SERVICE INFO – INA 0138

Feszítőgörgő 531 0851 10

Módosított specifikáció

Motorok: 2.0 FSI, 2.0 TFSI, 2.0 RS

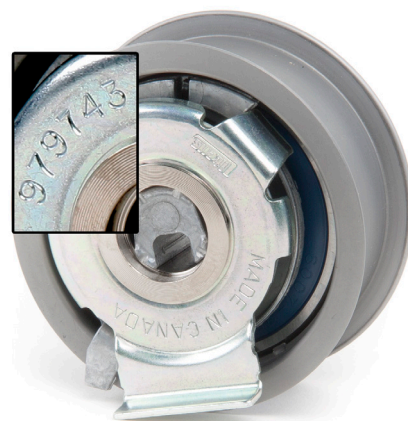
A módosított specifikáció miatt az 531 0851 10 cikkszámú feszítőgörgő helyettesíti az 531 0777 10 cikkszámú feszítőgörgőt.

A két feszítőgörgő szemmel láthatóan csupán a hátoldalára nyomtatott számokban különböznek egymástól (1. és 2. ábra).

A 979743 számú feszítőgörgő beszerelése a 979830 számú feszítőgörgő helyére nem engedélyezett!
